INFORME DE CONTROL CONCURRENTE N° 010-2025-OCI/0616-SCC

LIQUIDACIÓN Y FUNCIONAMIENTO DE LA OBRA: "MEJORAMIENTO DEL SERVICIO DE AGUA POTABLE CON EL REEMPLAZO DE LA PLANTA DE TRATAMIENTO DE LA CIUDAD DE SAN PABLO, PROVINCIA DE SAN PABLO - CAJAMARCA"

PERÍODO DE EVALUACIÓN:
DEL 10 DE MARZO AL 8 DE JULIO DE 2025

Imagen n.° 1 Pernos de 4" sueltos y oxidados en el pase aéreo n.° 1	**Imagen n.° 2** Pernos de 4" sueltos y oxidados en el pase aéreo n.° 1

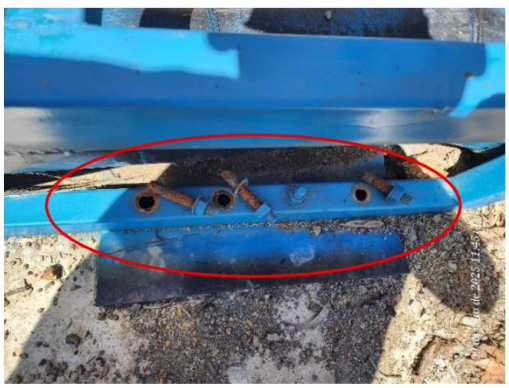
En el pase aéreo n.° 1, se evidenció que los pernos que anclan la cercha de acero al dado de concreto tienen una longitud de 4 pulgadas, asimismo, se encuentran sueltos y oxidados, situaciones que comprometen la estabilidad del pase aéreo, dejándola susceptible a desplazamientos que podrían ocasionar fallas que afecten su vida útil y funcionamiento; de acuerdo con lo mostrado en las siguientes imágenes:

De lo descrito se puede evidenciar deficiencias en la instalación de pernos que sirven de anclaje entre el dado de concreto y la cercha, situación que afecta la vida útil de la Obra, así como la operatividad y el funcionamiento de los pases aéreos.

Sobre el particular, las especificaciones técnicas del expediente adicional de obra n.° 2 establecen que los pernos de anclaje en dados sean de 5/8" x 10", según se muestra a continuación:

Imagen n.° 3
Disposición de pernos de anclaje entre dado de concreto y cercha

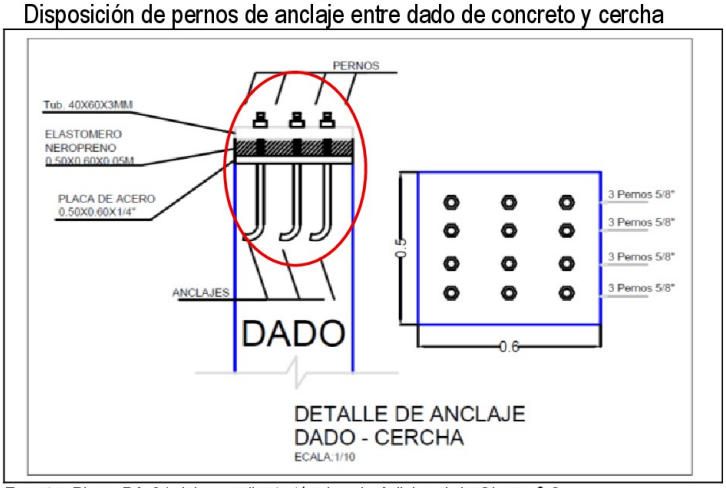
Asimismo, en el plano PA-01 se precisa la forma que deben ir instalados los pernos, esto se muestra en la imagen siguiente:

Imagen n.° 5 Listones de madera recubiertas con láminas de aluminio	**Imagen n.° 6** Listones de madera recubiertas con láminas de aluminio

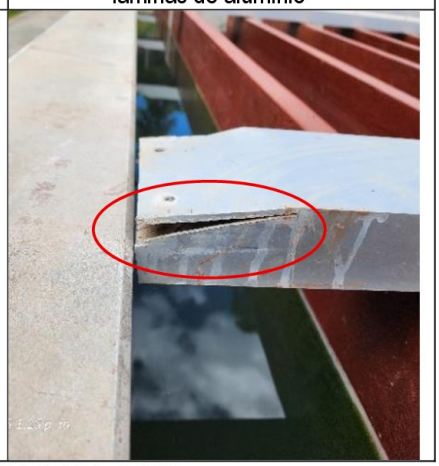
Se ha identificado que las pantallas para el floculador se encuentran sujetas por listones de madera recubiertos con aluminio; sin embargo, se puede apreciar que el aluminio de recubrimiento no ha sido instalado adecuadamente de forma tal que la madera ha quedado expuesta a las inclemencias del ambiente, hecho que se puede apreciar en las siguientes imágenes:

Como se puede apreciar en las imágenes anteriores, el listón de madera que soporta las pantallas del floculador se encuentra expuesta a las inclemencias del clima, lo cual podría deteriorar la madera, afectándose de esta manera la vida útil y funcionalidad de la Obra.
